改善箇所説明図 ②

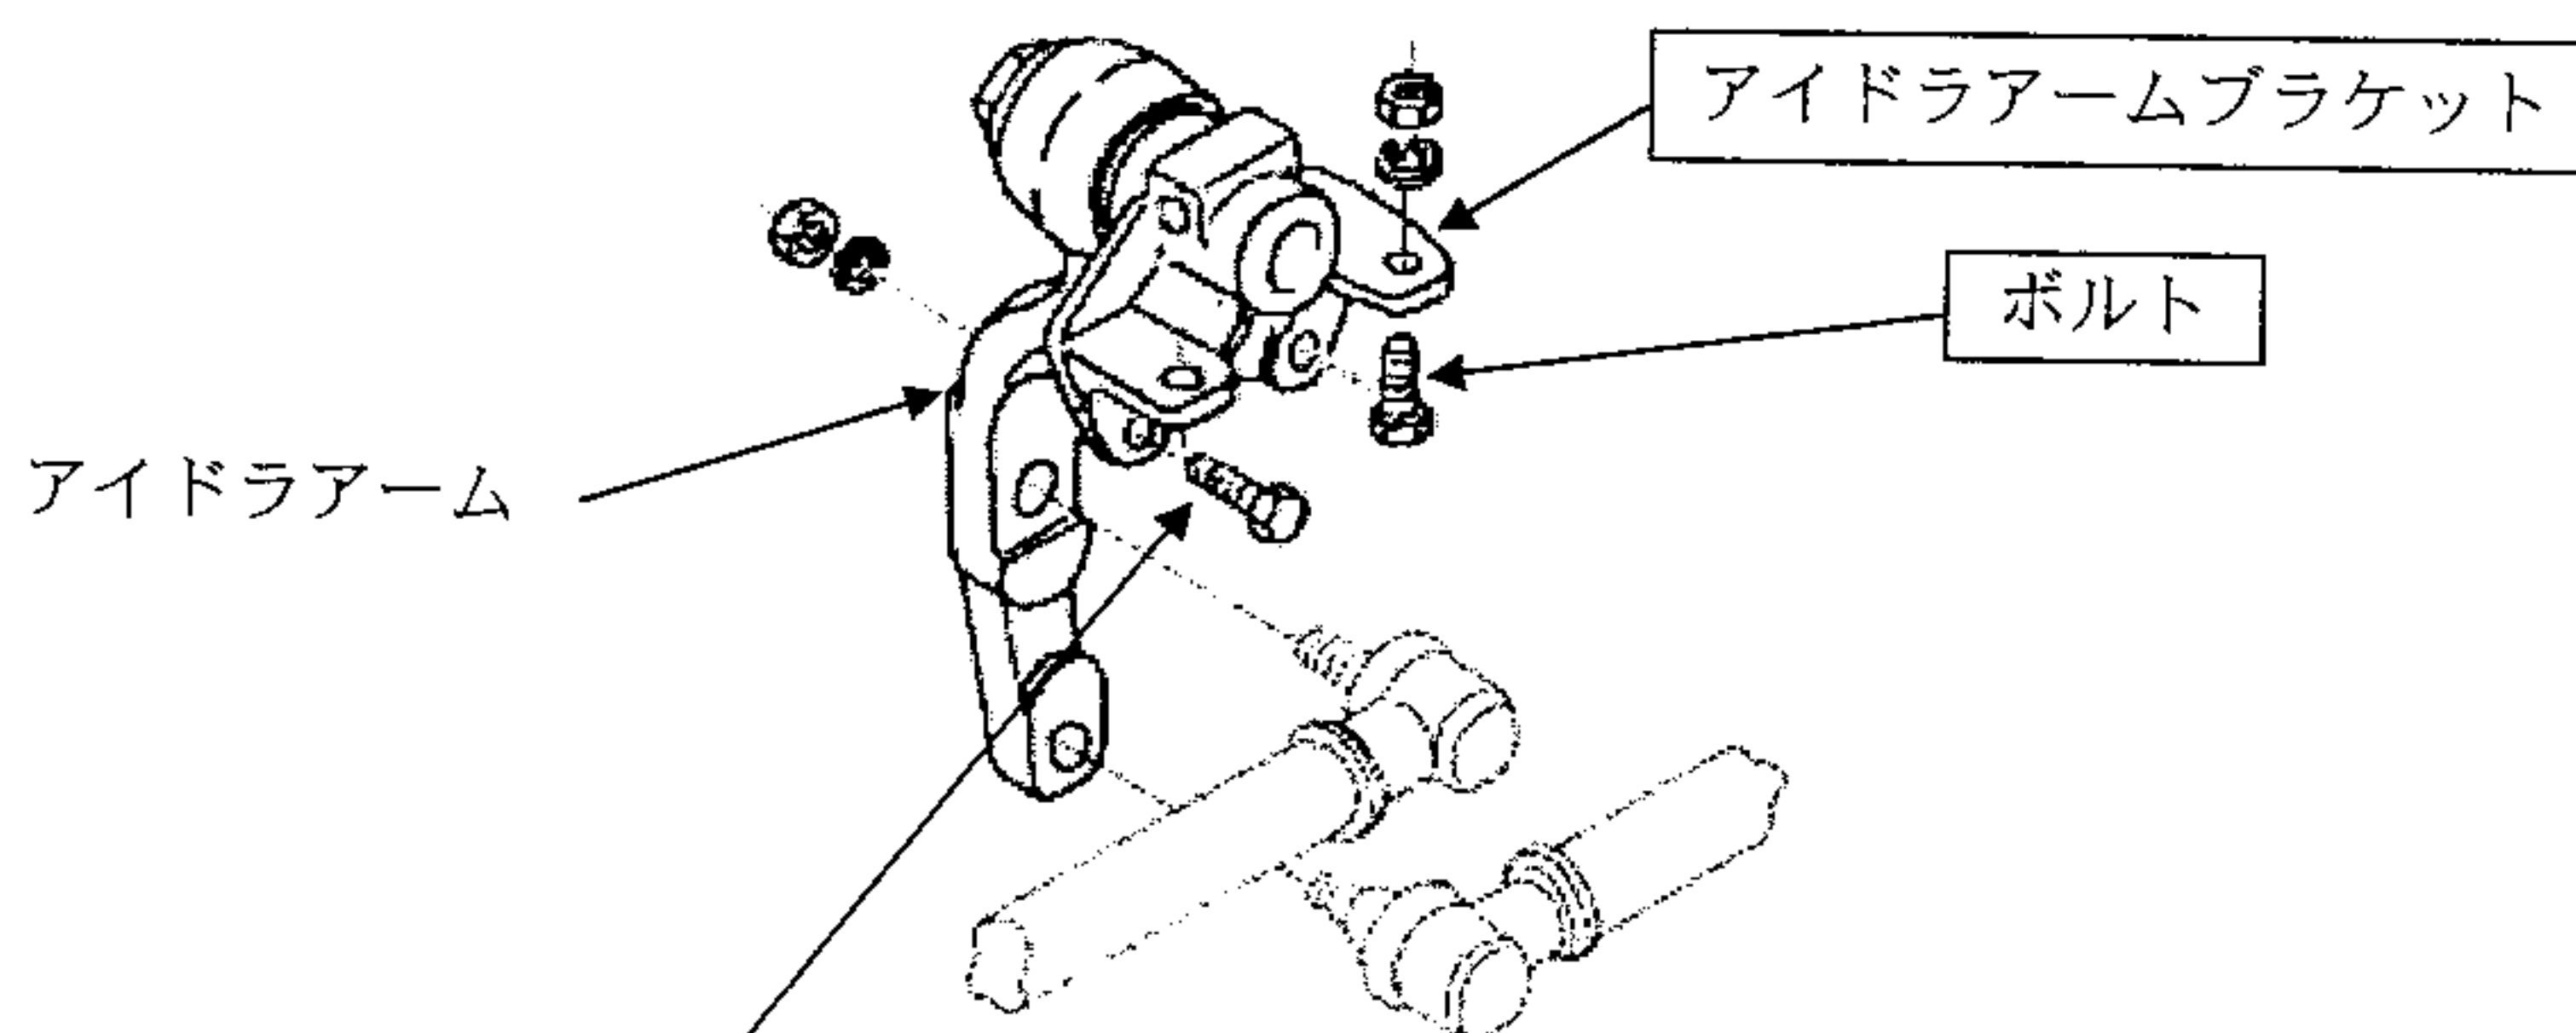
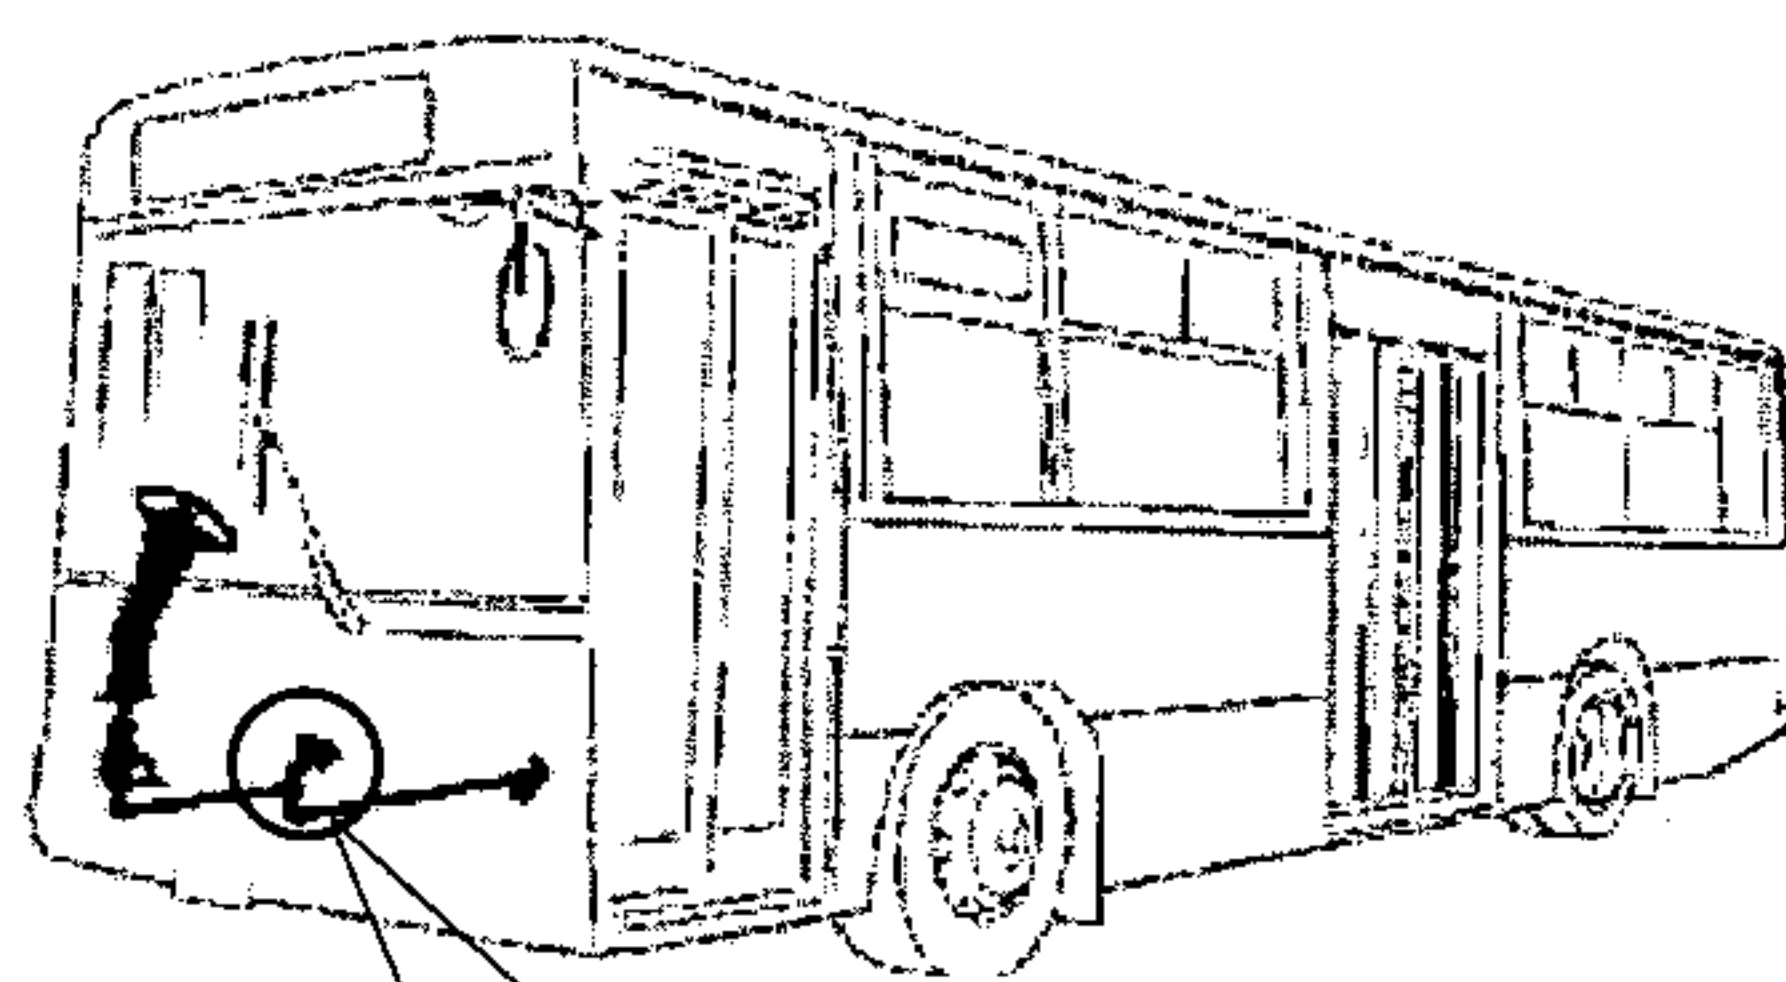
基準不適合発生箇所

かじ取装置のアイドルアームブラケットをフレームに取り付けるボルトを過大なトルクで締め付けたため、当該ボルトの長さが僅かに伸びボルトの軸力が低下し、その結果アイドルアームブラケットに過大な応力が生じ、当該アイドルアームブラケットに亀裂が生じるものがある。そのため、そのままの状態で使用を続けるとアイドルアームブラケットが折損し、最悪の場合、かじ取操作ができなくなるおそれがある。

全車両、アイドルアームブラケットを点検し、亀裂が入っている場合は新品と交換する。
また 全車両、取り付けボルトを新品に交換し、正規の締め付けトルクで取り付ける。

識別：車台番号の打刻位置の上部前側に黄色ペイントを塗布する。
